Mission régionale d'autorité environnementale
PAYS DE LA LOIRE

Avis délibéré
sur le projet de mise en compatibilité
par déclaration de projet n°1 du plan local d'urbanisme (PLU)
de la commune de Longèves (85)

N°MRAe PDL-2024-7777

Localisation du secteur 2AU objet de la déclaration de projet -source dossier

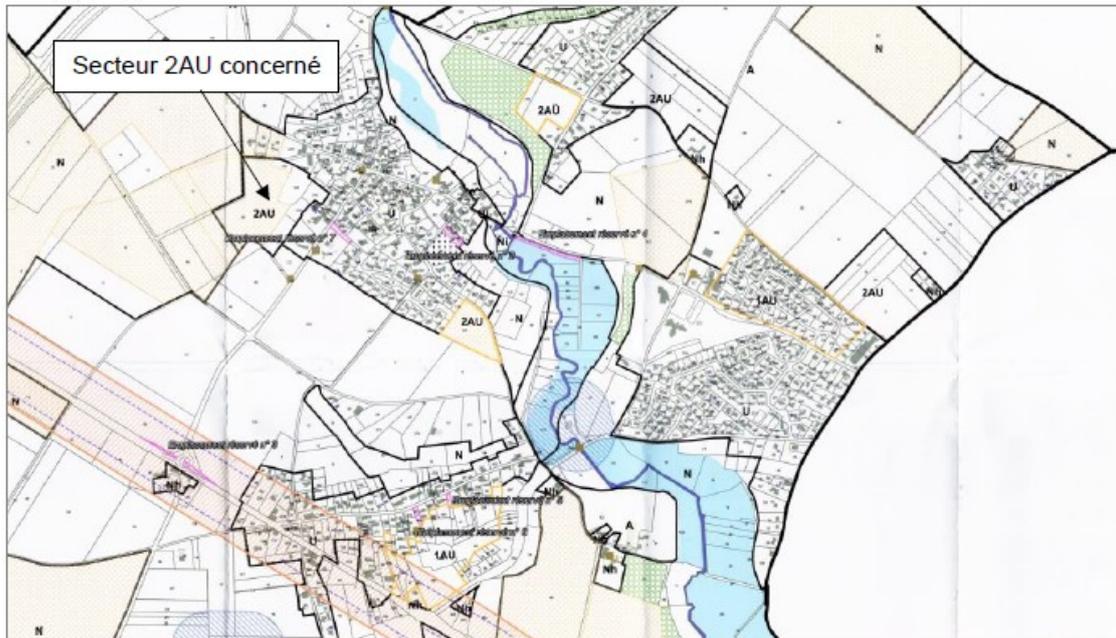
La MRAe relève certaines incohérences entre les différents documents destinés à illustrer le secteur objet de la procédure et le périmètre qui sera finalement destiné à l'urbanisation. Ainsi la carte (page 8) présentant en rouge le périmètre de 3,7 ha à ouvrir à l'urbanisation (alors qu'ailleurs il est indiqué 3,5 ha) et en jaune les 4 parcelles destinées à rebasculer en zone N n'apparaît pas cohérente avec le périmètre proposé au futur règlement graphique pour ce qui concerne la parcelle 0426 (ex parcelle 130 divisée sur le plan de zonage). De la même manière, le périmètre de la future OAP sectorielle intègre la parcelle 0426 en indiquant à cet endroit une densité plus importante de l'opération au contact des fonds de jardins en limite nord-est alors que qu'au règlement graphique cette parcelle est en zone N. Il en résulte par la suite une difficulté pour connaître précisément la superficie exacte du secteur à urbaniser et par voie de conséquence le nombre de logement et la densité potentielle réalisable.

- **de préciser les caractéristiques du projet d'aménagement qui motive la présente mise en compatibilité du PLU ;**
- **de joindre aux documents de la procédure, le rappel du règlement écrit de la zone 1AU ;**
- **de mettre en cohérence les différentes illustrations présentant le périmètre finalement urbanisable et d'en indiquer la superficie précise.**

Evolution du règlement graphique du PLU – Source dossier

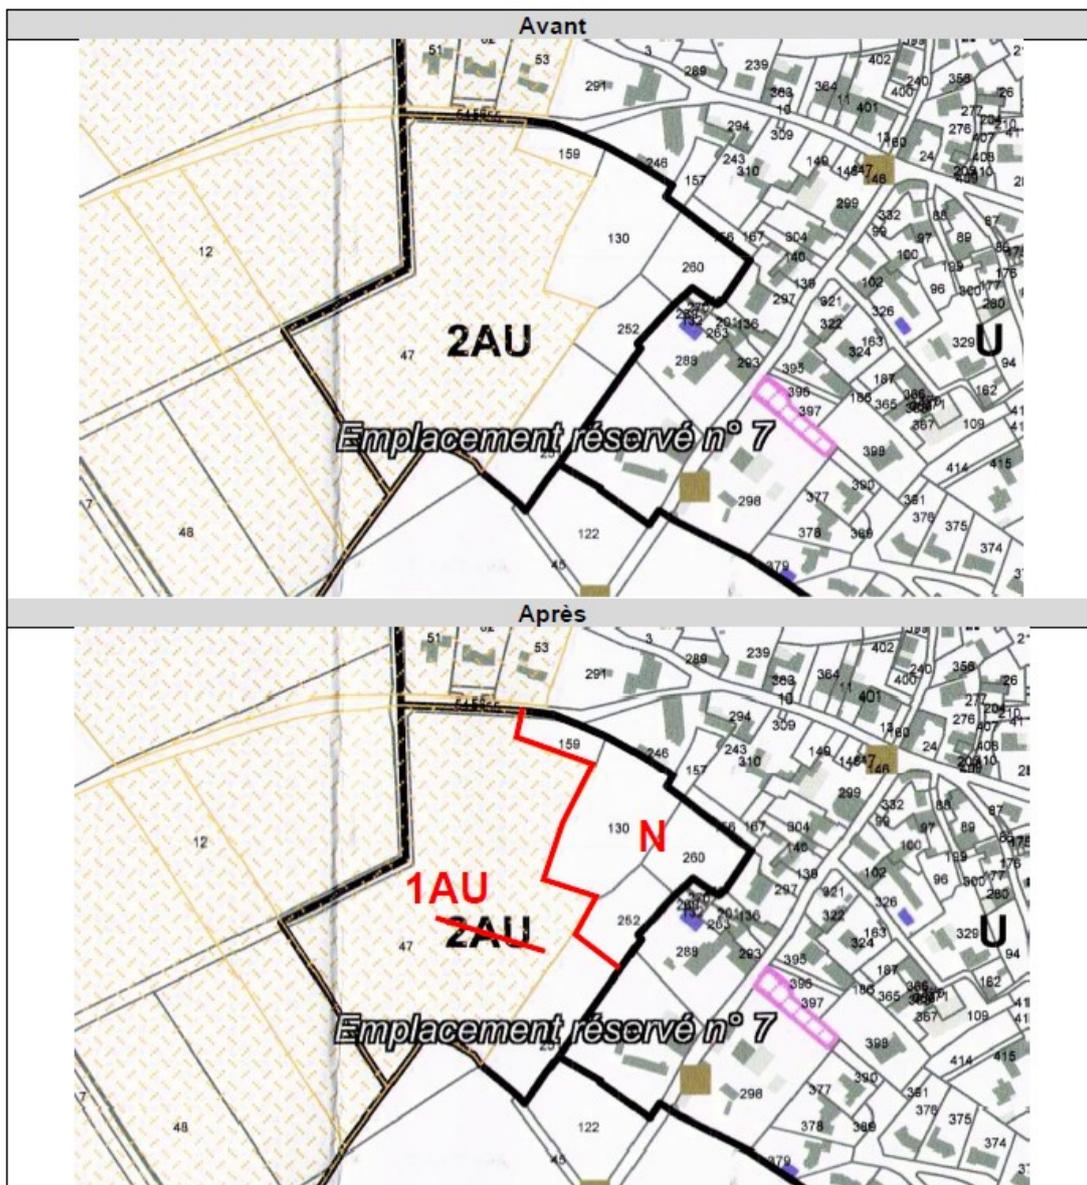
La parcelle 0426 destinée à passer d'un zonage 2AU à N est à ce jour une prairie en friche au contact de haies et d'autre espaces de fond de jardins avec lesquels les liens fonctionnels au plan

écologique nécessitent d'être appréhendés. Aussi l'intégration de cette parcelle au sein du périmètre de l'OAP sans autre forme d'analyse apparaît contradictoire.

- **de clarifier la vocation et le traitement accordé à la parcelle 0426 incluse au sein de l'OAP ;**
- **d'introduire des dispositions réglementaires visant à préserver de manière pérenne les haies existantes ou plantations identifiées au sein de l'OAP du secteur.**
